# Nowości produktowe

asber

**MODYFIKACJE: SZYBKOSCHŁADZARKI**

## Modyfikacja jednostki chłodniczej

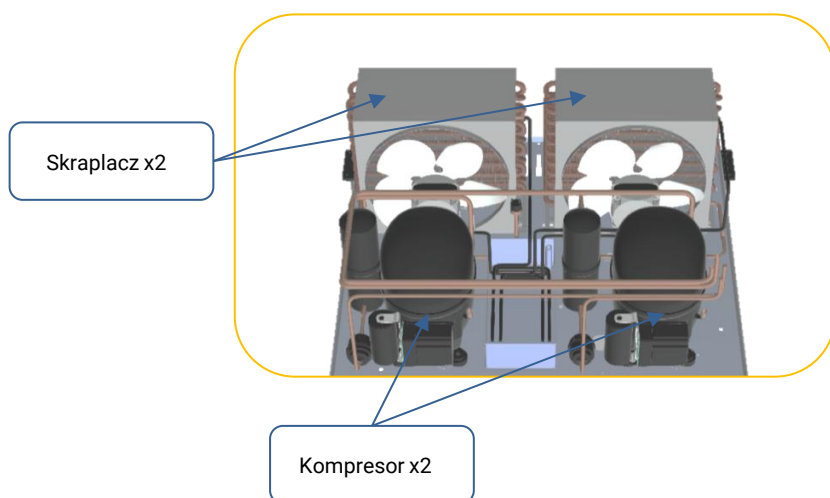
Wprowadzone zostało nowe, wydajniejsze rozwiązanie: dwie jednostki chłodnicze zostały zastąpione jedną, mocniejszą jednostką.

Dzięki ograniczeniu ilości kluczowych komponentów – w szczególności tych najbardziej podatnych na usterki – podnieśliśmy ogólną trwałość urządzenia. Ten unowocześniony projekt pozwala na usprawnienie diagnostyki oraz redukuje ryzyko wycieków o 50%.

Parownik z dwoma niezależnymi obwodami:

Parownik z jednym obwodem:
